**Bekanntmachung des Beschlusses über die Änderung des Bebauungsplanes
Nr. 32 „Westfalenweg“, 6. Änderung**

Der Rat der Gemeinde Verl hat in der Sitzung am 22.04.2002 folgenden Beschluss über die Änderung des Bebauungsplanes Nr. 32 „Westfalenweg“ gefasst:

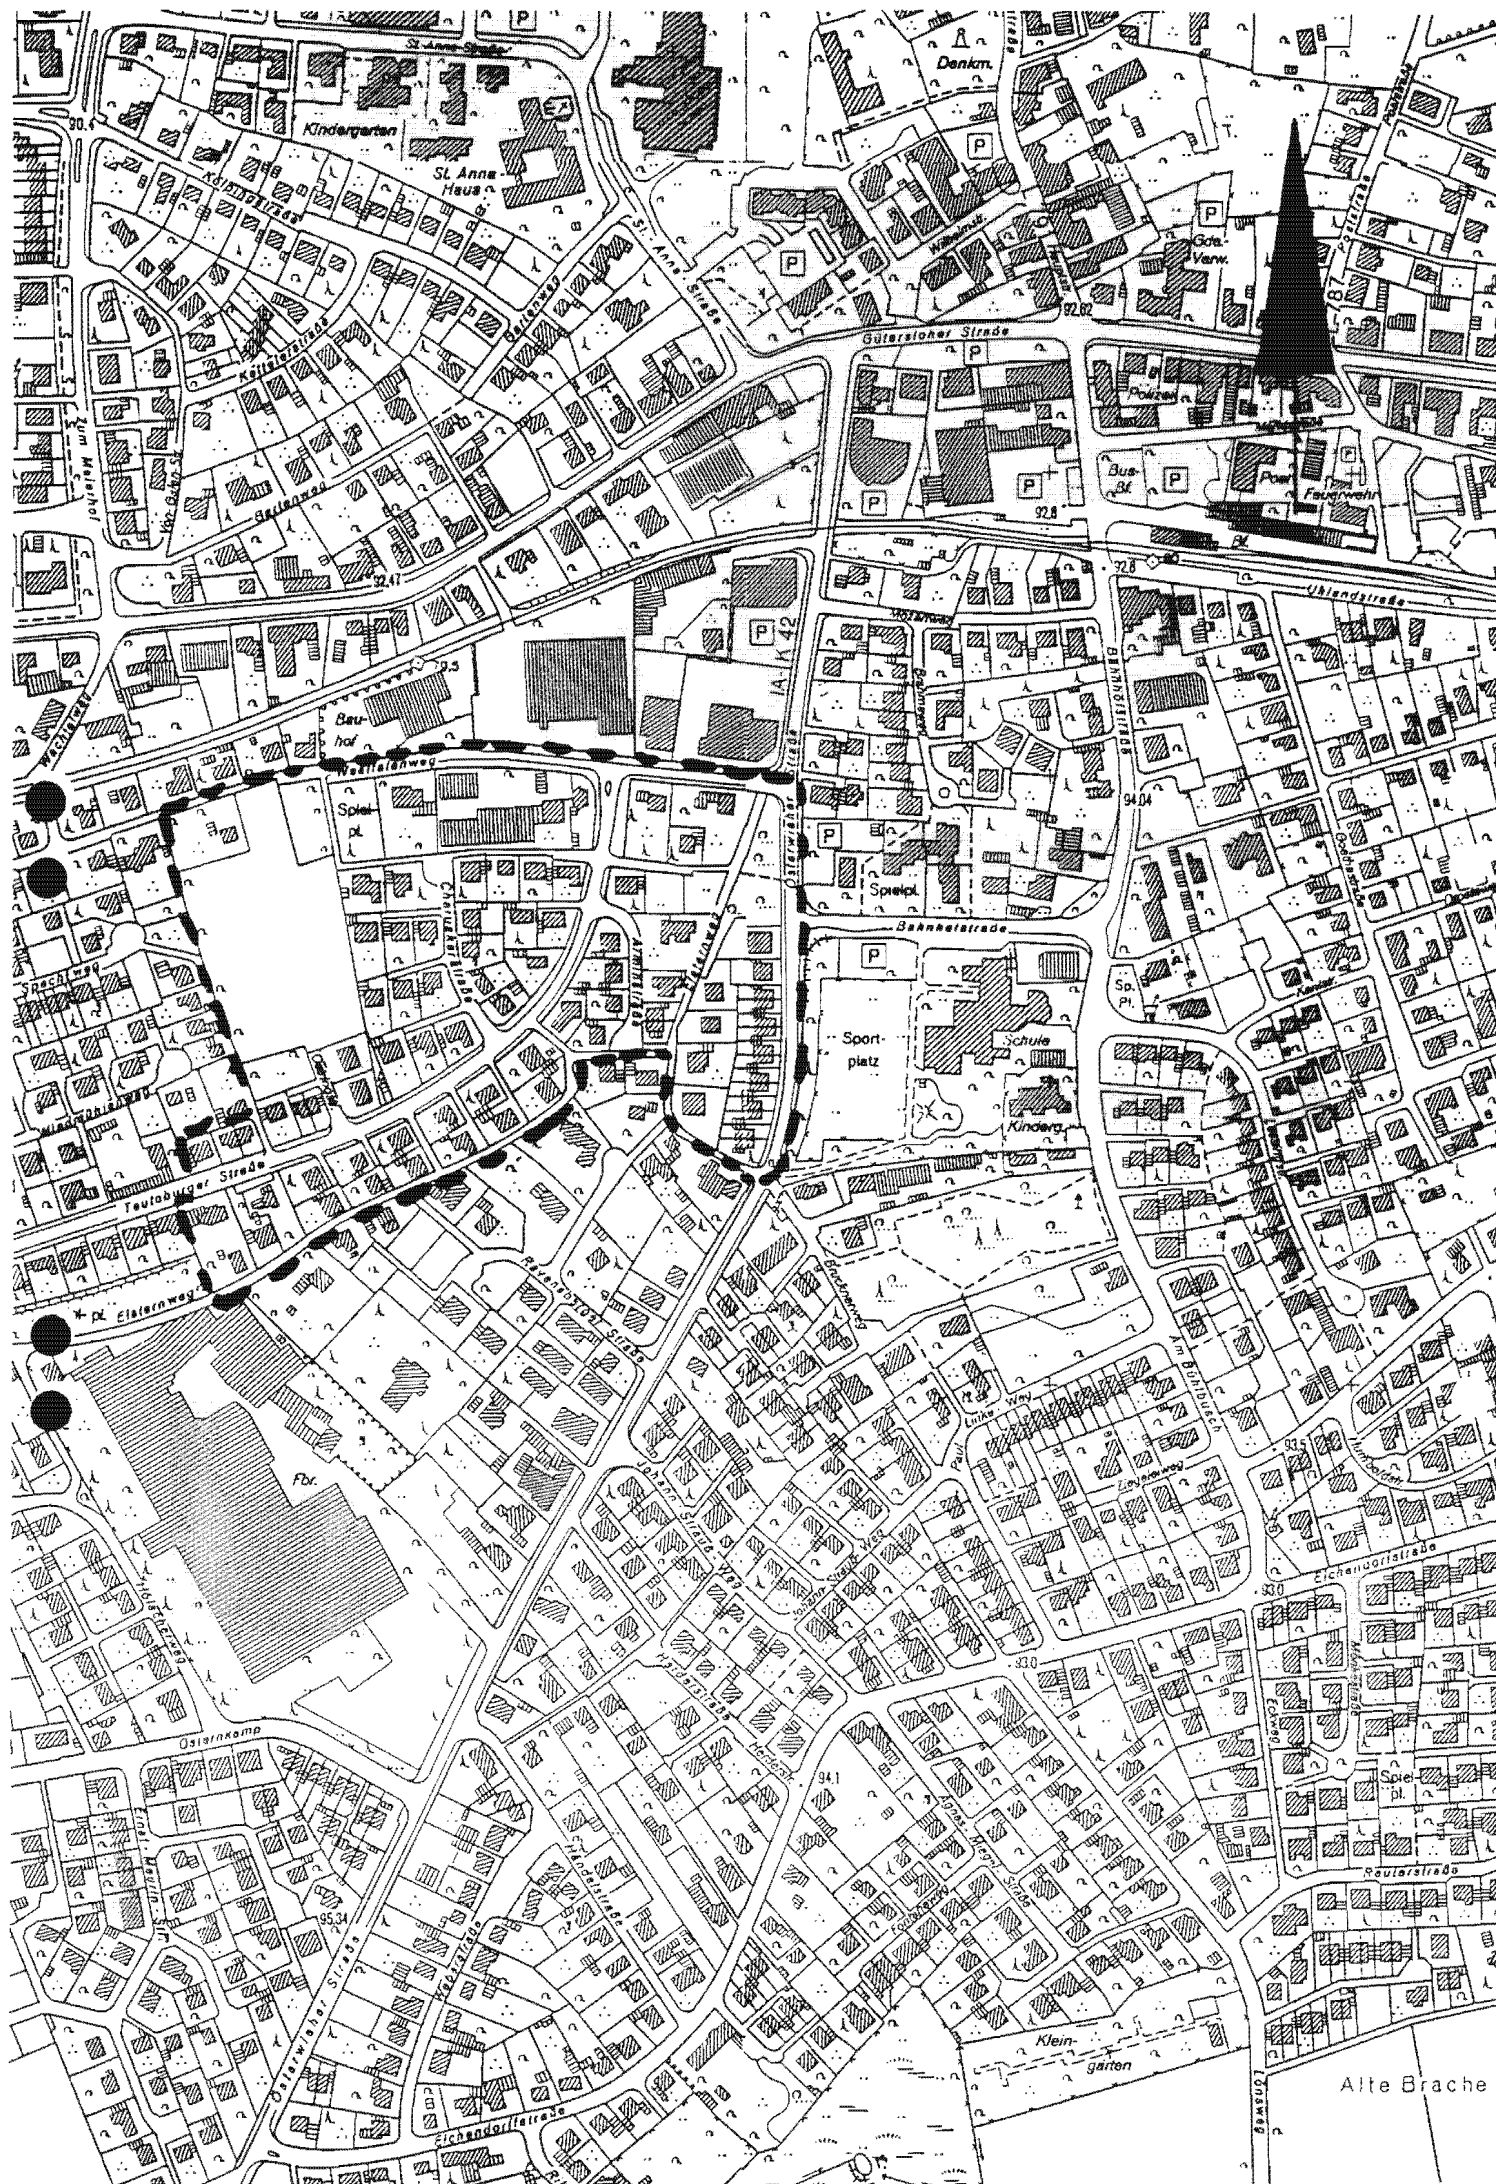
„Der Bebauungsplan Nr. 32 ‚Westfalenweg‘, 6. Änderung wird gemäß § 13 BauGB wie folgt geändert:

Für die im Plangebiet vorhandenen Wohngebäude gilt, dass Dachaufbauten (Gauben) ab einer Dachneigung von 28 Grad zulässig sind. Sie dürfen in ihrer Gesamtlänge die Hälfte der jeweiligen Gesamtraufenlänge nicht überschreiten. Dabei werden Einzelanlagen zusammengerechnet. Vom Ortgang ist ein Mindestabstand von 1,50 Meter einzuhalten.
